SERVICE INFO – INA 0153

Обводной ролик 532 0662 10

Применение для различных транспортных средств

Рис. 1: Обводной ролик Renault и Volvo

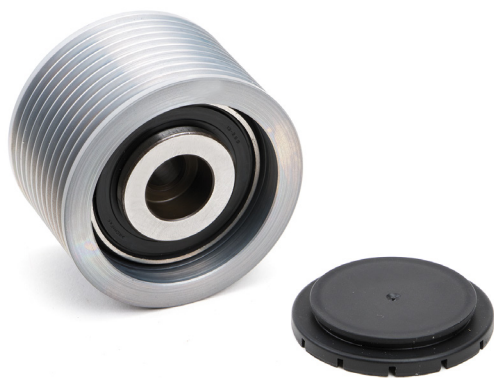
Обводной ролик 532 0662 10 (рис.2) имеет идентичные технические характеристики. Стальное защитное уплотнение (рис.2) устанавливается от проникновения грязи и влаги, тем самым устраняя необходимость в дополнительной пластиковой крышке.

Для привода вспомогательных устройств в перечисленных двигателях, производители автомобилей Renault и Volvo используют обводные ролики с пластиковым уплотнением (рис.1). В установленном состоянии, они снабжены пластмассовой крышкой для предотвращения попадания влаги и грязи.

Обводной ролик 532 0662 10 уже используется на двигателях Mercedes и может быть использован без ограничений для замены показанного на рисунке 1 обводного ролика в двигателях Renault и Volvo.
